栾川山水文苑项目售楼部室内精装修工程施工合同结算汇总表

合同编号：LCS2-JP-012

图纸会审记录

工程名称	栾川山水文苑售楼部精装修施工工程		
建设单位	栾川县浩德颐康文旅有限公司		
监理单位	建基工程咨询有限公司		
设计单位	苏州金螳螂建筑装饰工程有限公司		
施工 (分包) 单位	洛阳百艺建筑装饰工程有限公司		
会审地点	栾川项目部一楼会议室		
会审时间			
会审内容共计	页	项条款 (其中: 建筑	条, 结构
		条, 安装	条)
参加单位及参加人员	建设单位 (章)	设计单位 (章)	
	参加人员	参加人员

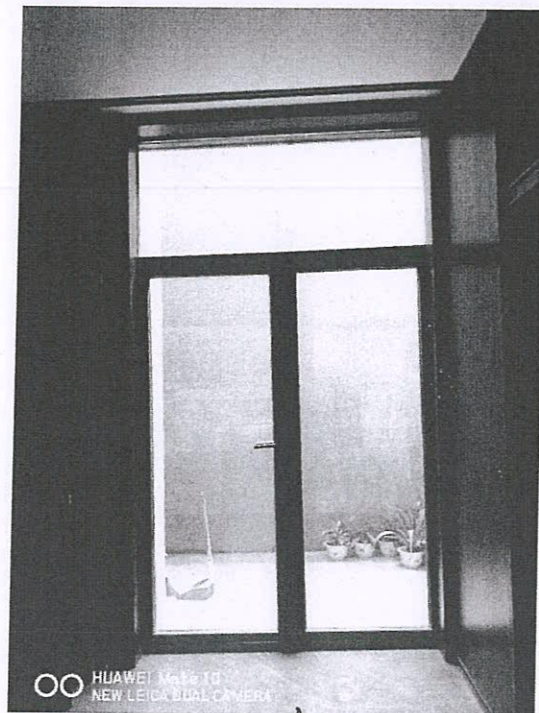
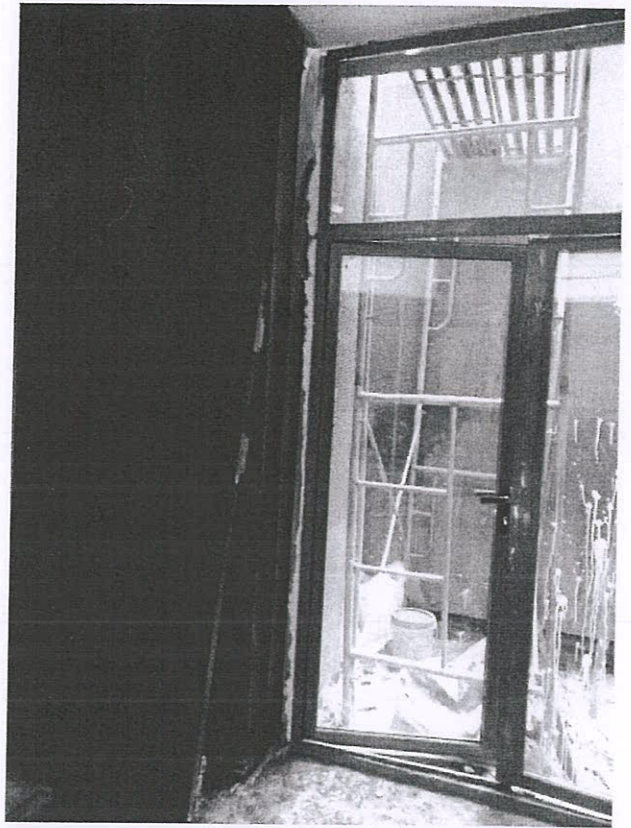
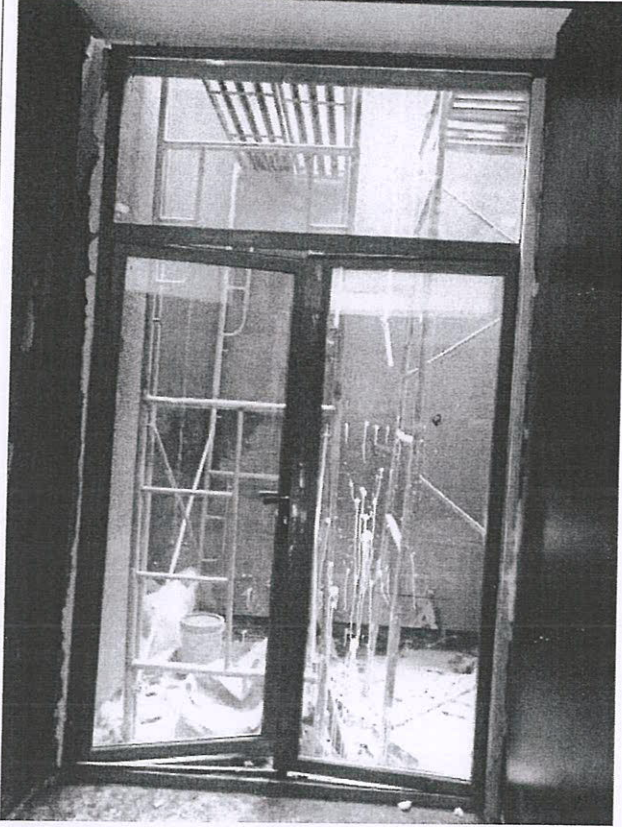
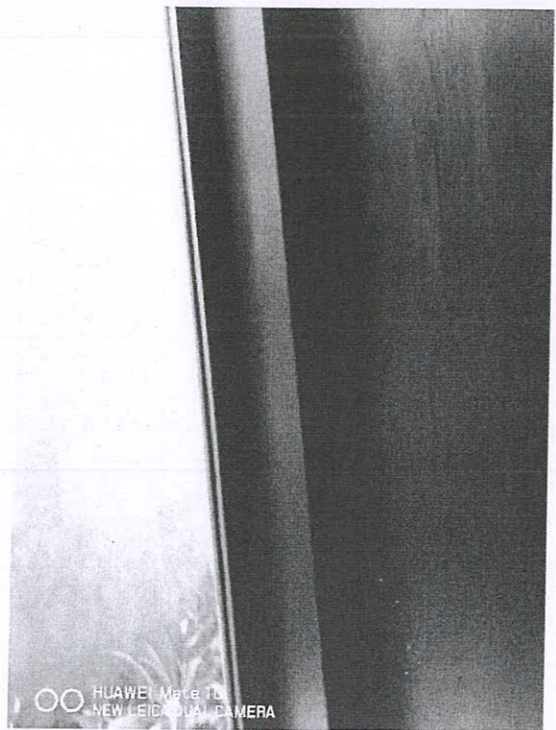
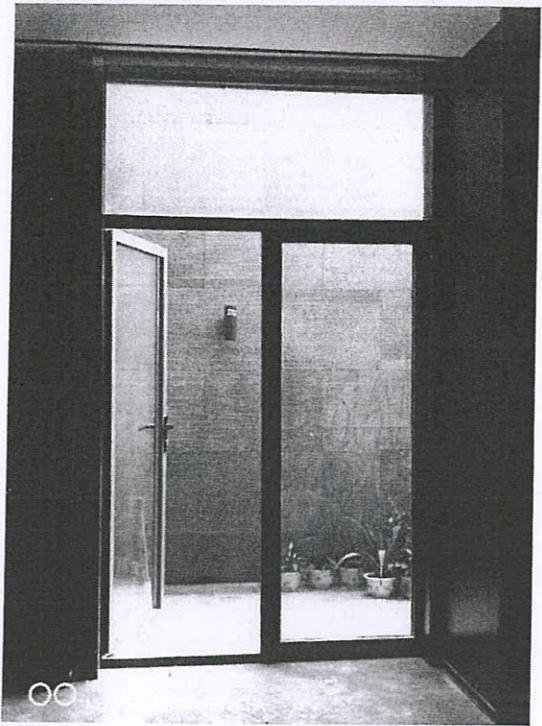
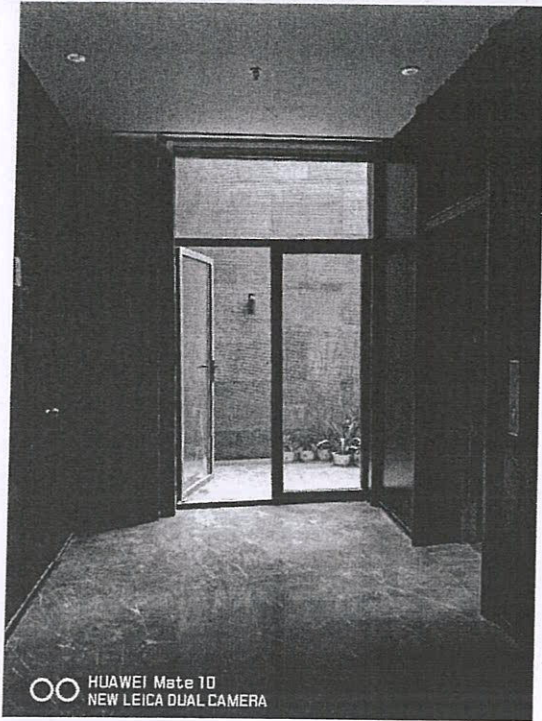
十七、问：负一层电梯厅至下沉庭院玻璃门施工图纸图纸无室内装饰做法，图纸做法为何请确认？
(此部分未在原设计文件及施工合同范围内)

答：为保证电梯间美观度增加阻燃板基层包拉丝古铜不锈钢门套。增加面积为 $(1.86+3.1+3.1) * 0.22 = 1.77m^2$ 。

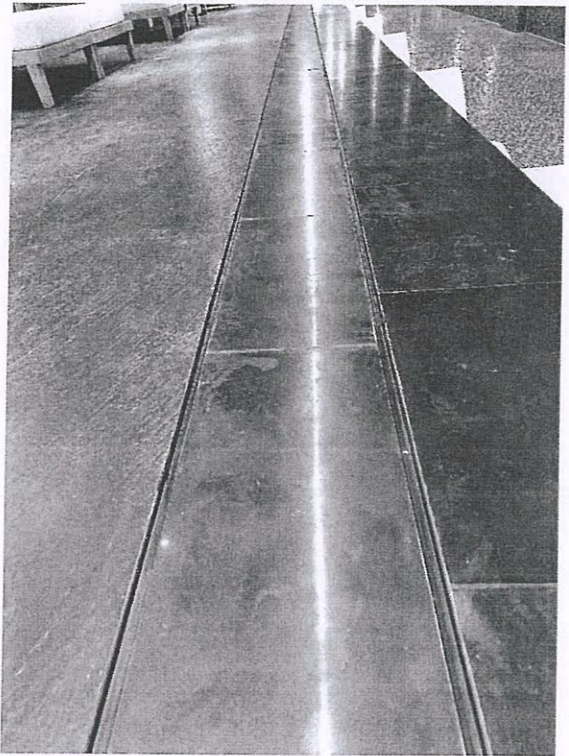
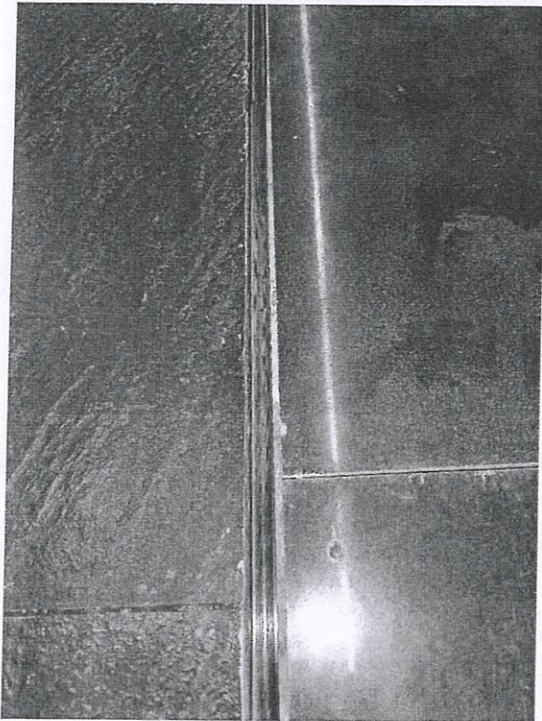
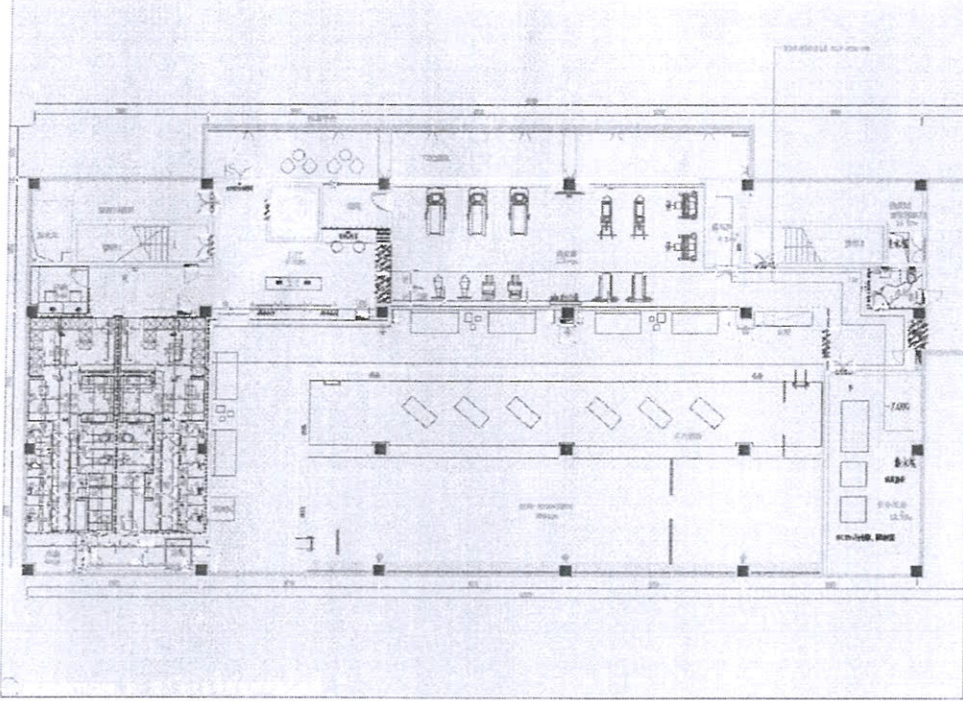
十八、问：原负一层排水沟需深化装饰做法，施工做法为何请确认？（此部分未在原设计文件及施工合同范围内）

答：为使成品篦子与四周深色地砖呼应，原底层盖排水沟篦子增加深色石材压板留缝 2CM 石材增加面积为 $25.5*0.3+9.5*0.34=10.88m^2$ 。

为保证留缝处美观度及不伤脚底扣 L 型不锈钢增加米数为 $(25.5+9.5) * 2=70m$ 。

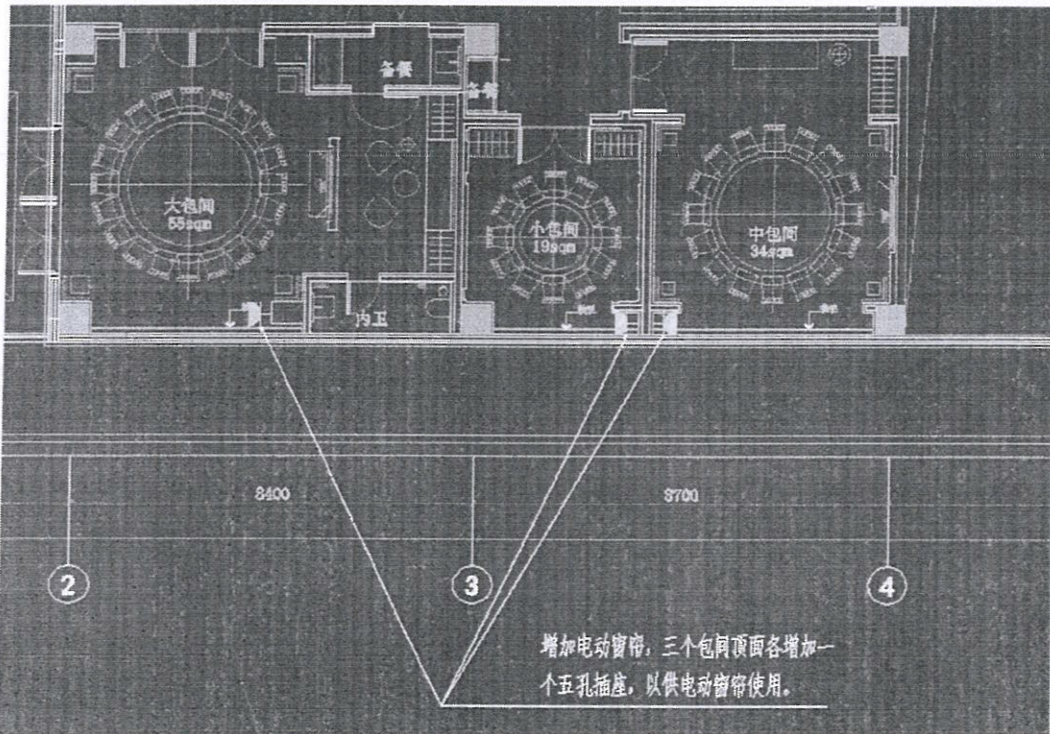
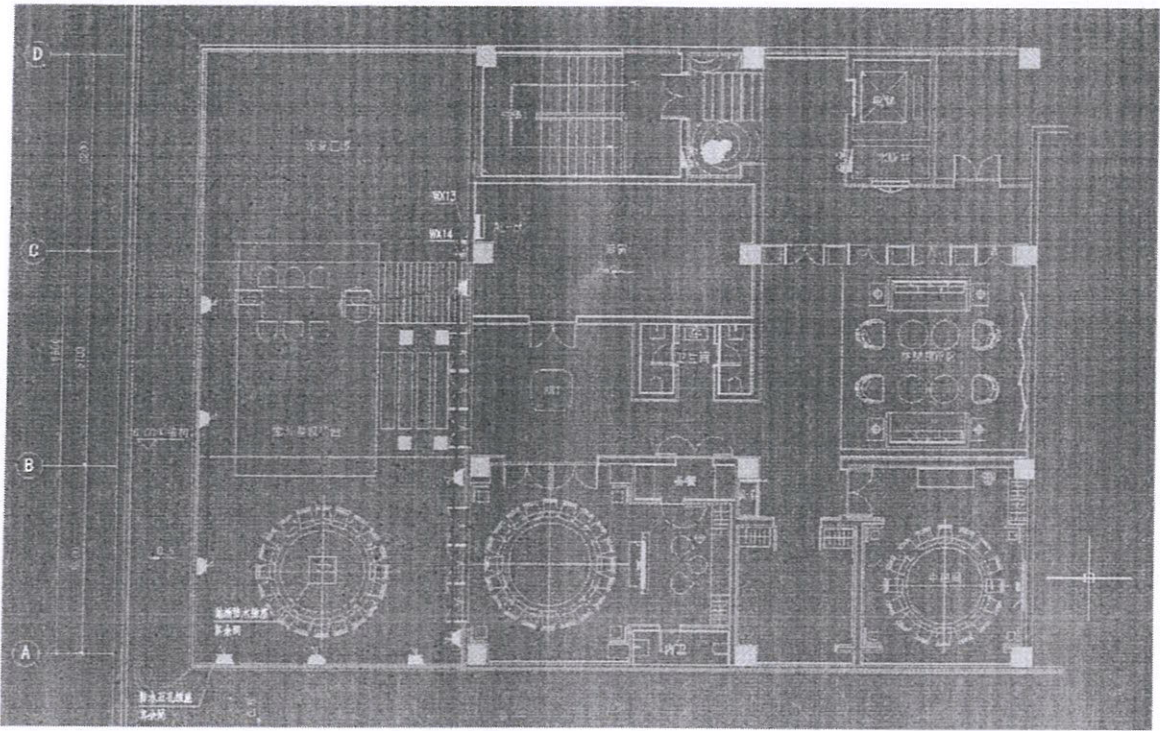
二、问:图纸未设计二层(中、小)包间电动窗帘,露台未设计电磁炉插座及普通五金空插座是否考虑?

答:为提升包间档次增加包间电动窗帘插座共3个,二层包间区露台增加地插3个、五孔插座9个及相应 WDZBYJ-3x4-SC20-SCE 电源线路。

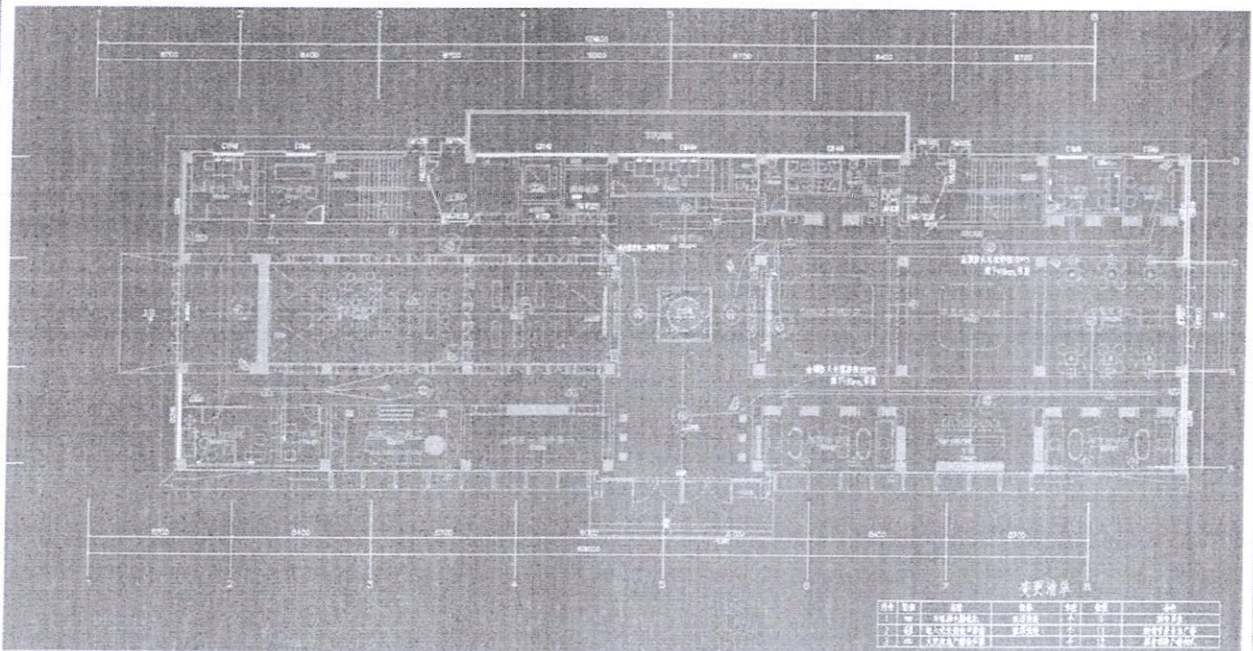
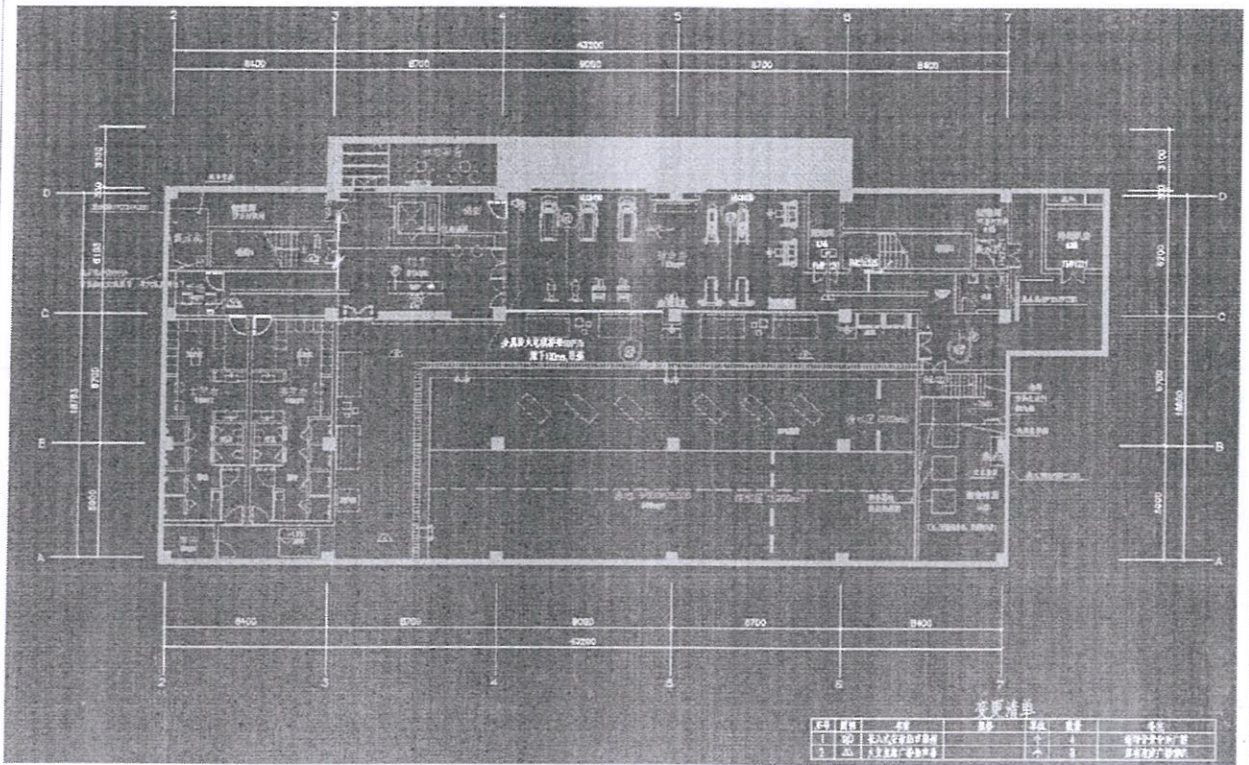
三、问：原设计图纸一层负一层弱电音响是否够用，是否需要深化设计？

答：负一层、一层需深化设计增加弱电设备功放型号：350W QG-6350AT、顶部吸顶音箱型号：TQ108、
 音响线路：无氧铜、一托二无线手持话筒型号：PLL200，监控摄像设备型号：200W 红外，网线型号：CAT5E。

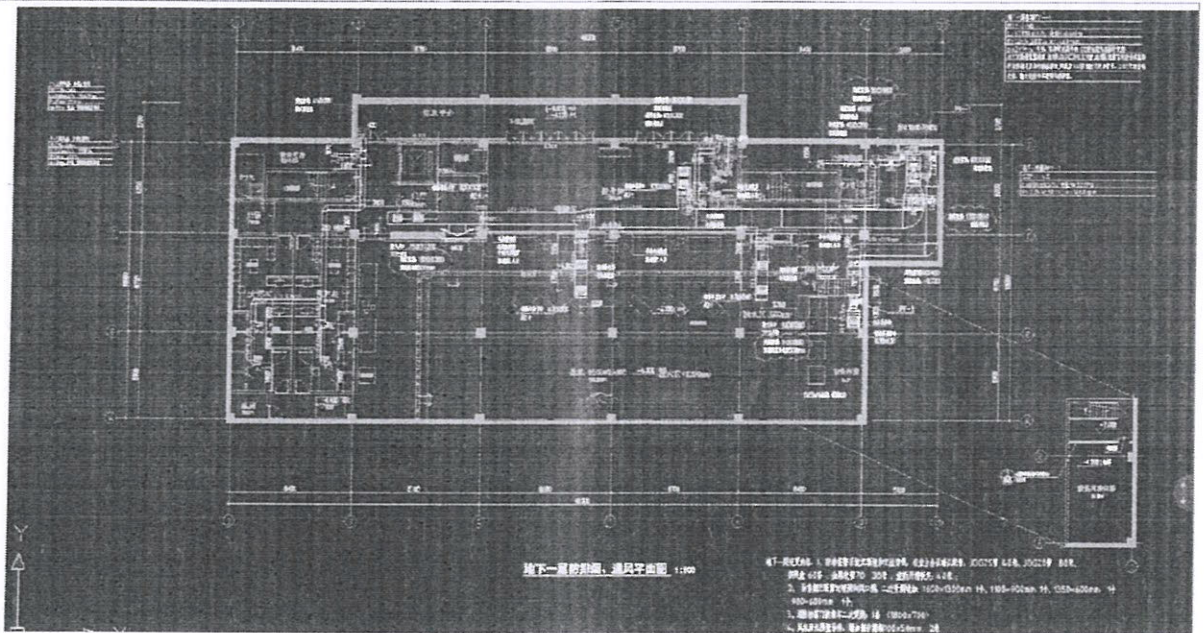
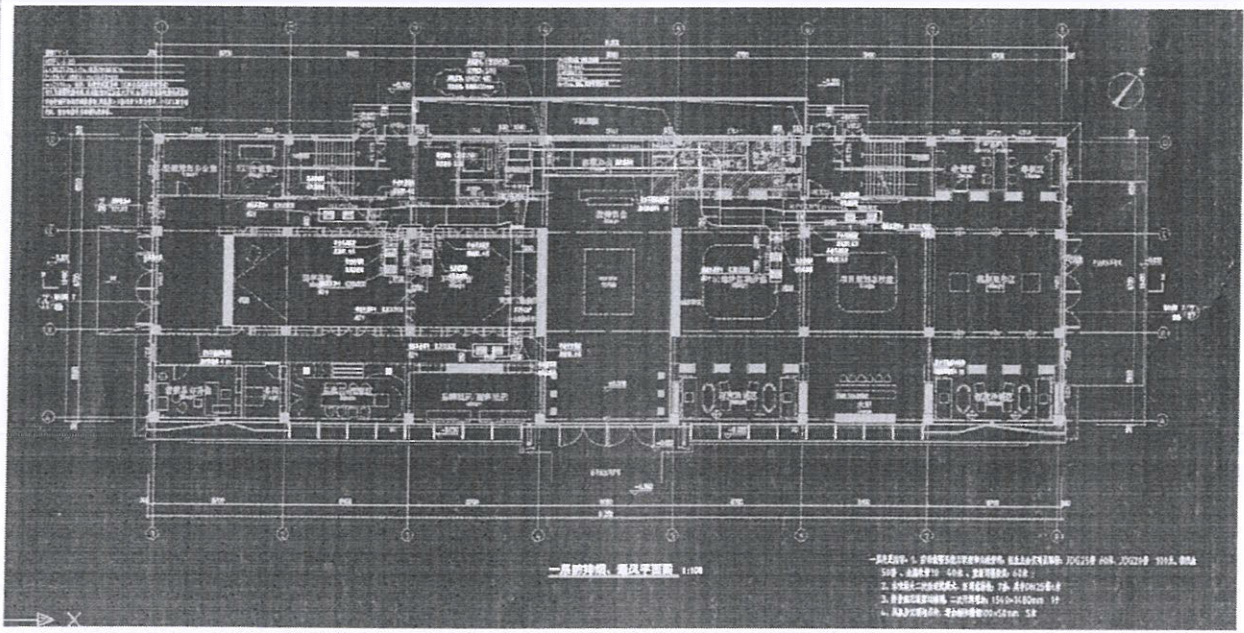
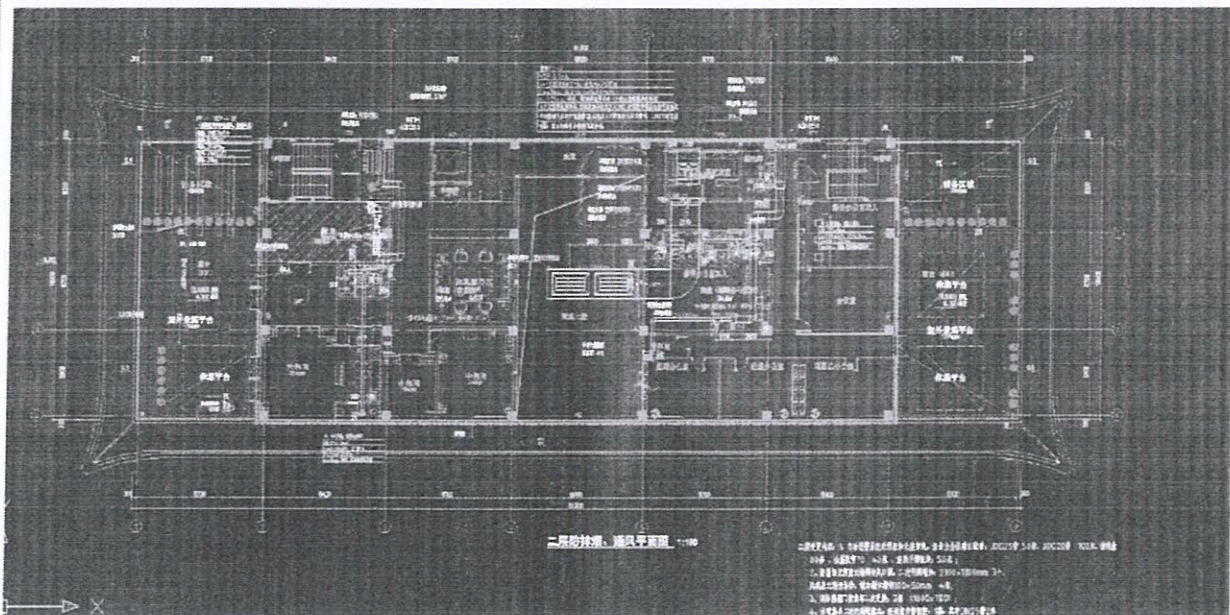
- 负一层：**
- 1、设计图纸与实际不符，自动报警系统无预埋和无法穿线，经业主会议确认配管：JDG25管 40米、JDG20管 80米、接线盒 60套、金属软管O20 30米、重新开槽恢复：40米；
 - 2、防排烟无预留过墙洞和风口洞，二次开洞增加：1600*1300mm 1个、1100*900mm 1个、1350*600mm 1个、900*600mm 1个；
 - 3、消防栓箱门被损坏二次更换：1套（1800*700）
 - 4、风机房无预埋吊件，增加制作槽钢 100*50mm 2米

- 一层：1、设计图纸与实际不符，自动报警系统无预埋和无法穿线，经业主会议确认配管：JDG25管 60米、JDG20管 100米、接线盒 50套、金属软管O20 40米、重新开槽恢复：60米；
- 2、水喷淋头二次改造隐藏式，经同意拆装：7套，其中 DN25管 6米
- 3、防排烟无预留过墙洞，二次开洞增加：1540*1480mm 1个
- 4、风机房无预埋吊件，增加制作槽钢 100*50mm 5米

- 二层：1、自动报警系统无预埋和无法穿线，经业主会议确认配管：JDG25管 50米、JDG20管 100米、接线盒 80套、金属软管O20 40米、重新开槽恢复：50米；
- 2、防排烟无预留过墙洞和风口洞，二次开洞增加：2100*1100mm 3个、风机房无预埋吊件，增加制作槽钢 100*50mm 4米；
- 3、消防栓箱门被损坏二次更换：2套（1800*700）；
- 4、水喷淋头二次改造隐藏式，经同意安排拆装：1套，其中 DN25管 2米，请给予确认。

本页第3条取消，属能单项成品保护不到位。 高峰 2021.12.28

以 后 所 有 成 品 均 不 到 位。
 高峰 2021.12.28
